COMITÉ D'ÉTUDE DES DEMANDE DE DÉMOLITION

2361, place Dufresne et 2042, rue Dufresne

Démolition et nouvelle construction – avis préliminaire en vue du CEDD

Le 21 août 2019

Plan d'implantation – avril 2019

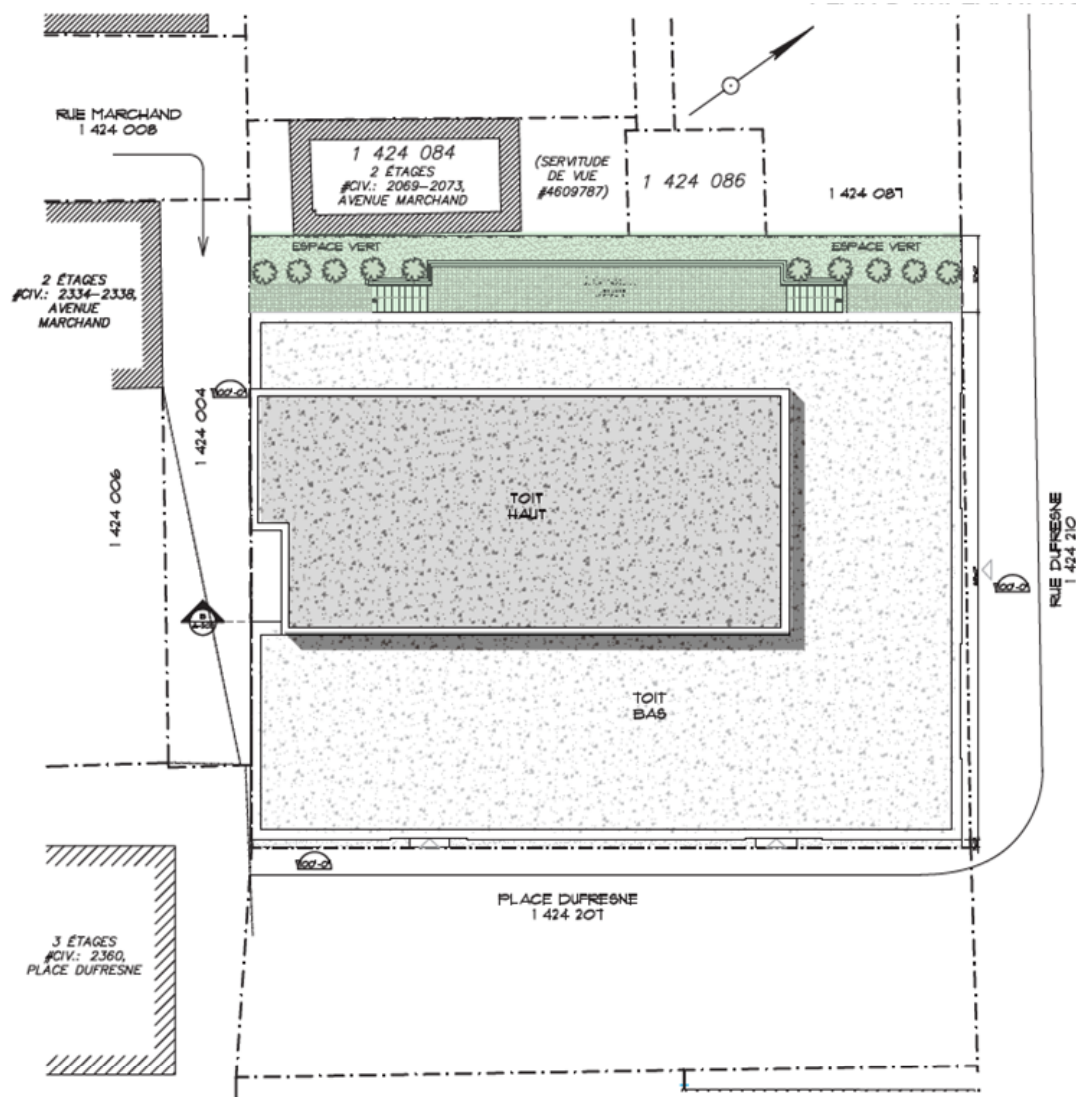
- L'implantation du bâtiment tient compte de la forme particulière du tissu urbain composé de rues et d'impasses et permettrait le maintien d'un passage à l'ouest. Elle permet aussi de conserver un corridor visuel à la limite nord du site.

- Malgré qu'un arbre de grande taille sera abattu pour faire place au nouveau bâtiment, 6 nouveaux arbres sont prévus sur le site.

- Préciser les détails de l'aménagement en palier donnant l'accès à la porte extérieure du sous-sol;
- Proposer un passage piéton sur le coin sud-ouest du terrain qui permettra d'atteindre la ruelle permettant de rejoindre la rue Marchand et qui sera accessible en tout temps;
- Le permis de construction du projet de remplacement devra être délivré avant la délivrance du certificat de démolition.

Élévations place Dufresne et rue Dufresne

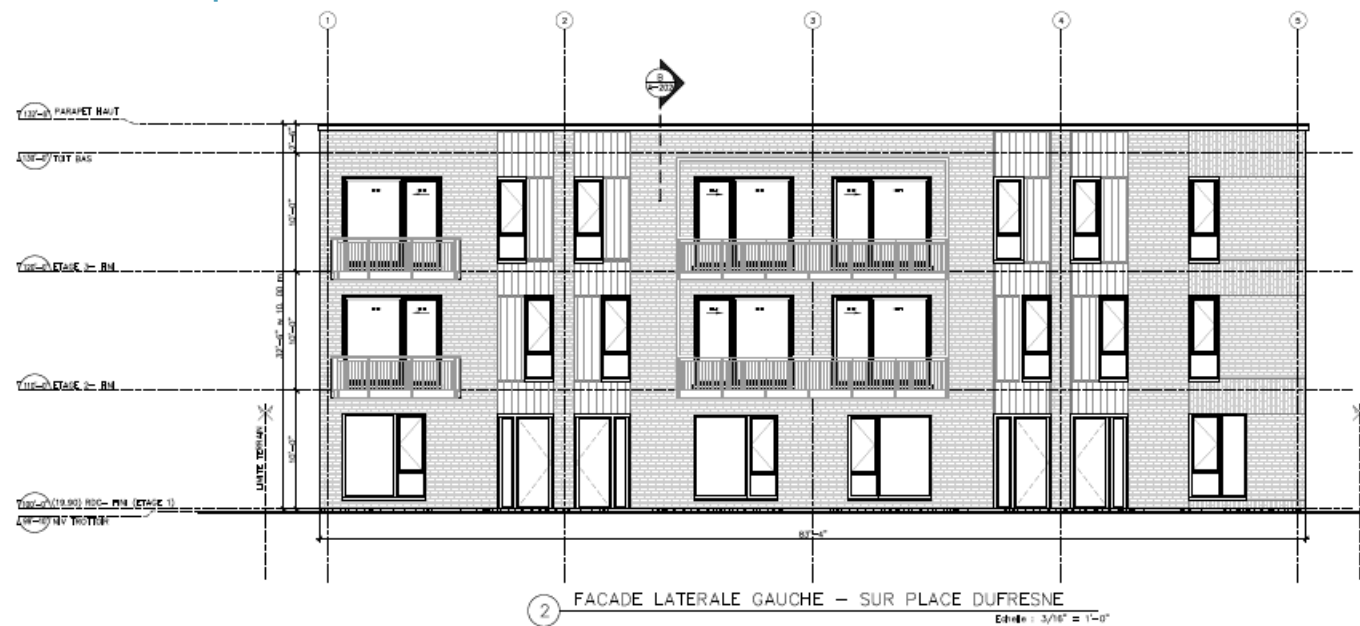
- Le bâtiment proposé s'intègre au contexte environnant avec sa maçonnerie rouge comportant des jeux d'appareillage ainsi que ses niveaux correspondant à ceux des voisins.

- Le bâtiment prévoit plusieurs entrées, permettant ainsi d'atteindre le même niveau d'animation sur la rue que le bâtiment démoli.
- Les balcons, présents sur 3 façades, permettent d'animer la façade et les rues.
